RM.7230.386.2023

Odpowiadając na wniosek z dnia 20.07.2023 r., w sprawie wyrażenia zgody **na lokalizację w pasie drogowym drogi gminnej wewnętrznej dz. nr 1521 obr. Bielowice gm. Opoczno, projektowanej linii oświetlenia ulicznego**

BUDOWA OŚWIETLENIA ULICZNEGO			
OBIEKT	BIELOWICE; DZ. NR 778, 1521 OBR. 0006; GM. OPOCZNO		
ADRES	BIELOWICE; DZ. NR 778, 1521 OBR. 0006; GM. OPOCZNO		
DATA 07.2023 r.	PROJEKTANT	MGR INŻ. R. ADAMCZYK LOD/2633/PWOE/15	PODPIS <i>Ag</i>
SKALA 1:500	SPRAWDZAJĄCY	MGR INŻ. T. SYNOWIEC LOD/0339/POOE/05	
PLAN ZAGOSPODAROWANIA TERENU			NR RYS. PZ-1

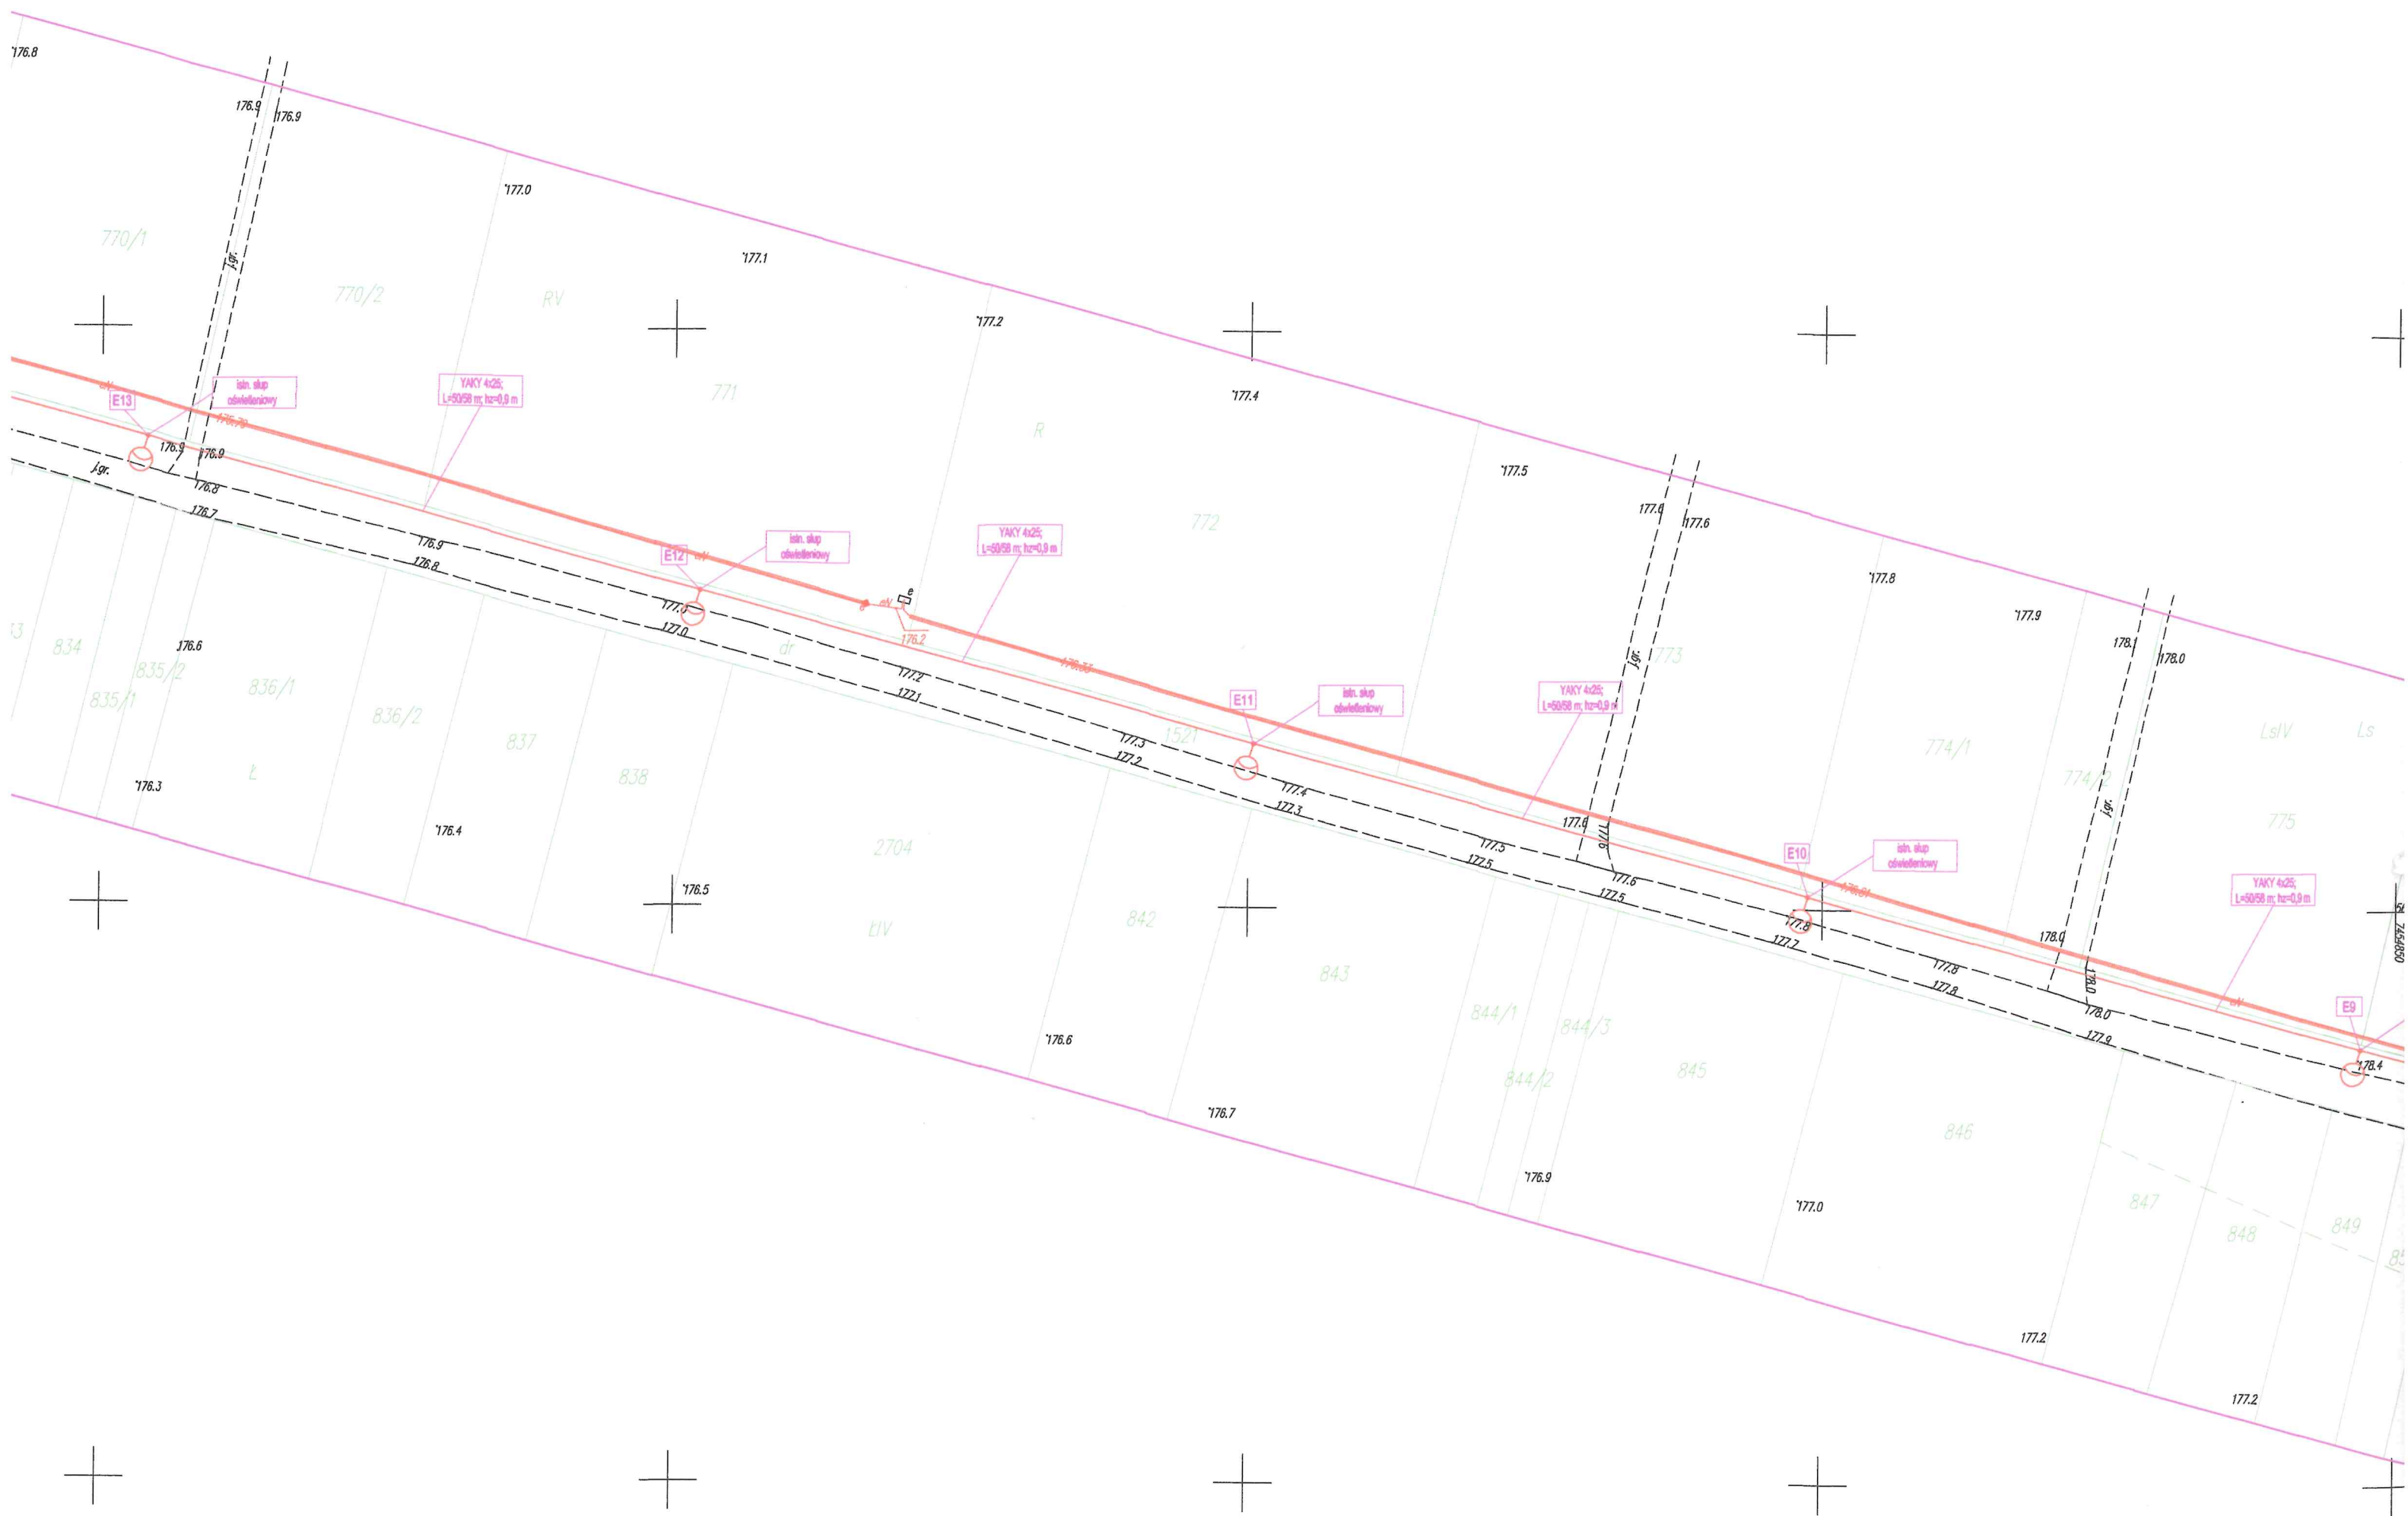
1. Linie oświetlenia ulicznego należy zaprojektować zgodnie z obowiązującymi przepisami w tym zakresie. Ułożyć na całym odcinku przejścia w rurze osłonowej. Po zakończeniu robót pas drogowy należy przywrócić do stanu poprzedniego.

8. Wszelkie zmiany i odstępstwa od lokalizacji urządzenia przedstawione na załączniku mapowym będące podstawą wydania zgody, należy ponownie uzgodnić z zarządcą drogi.
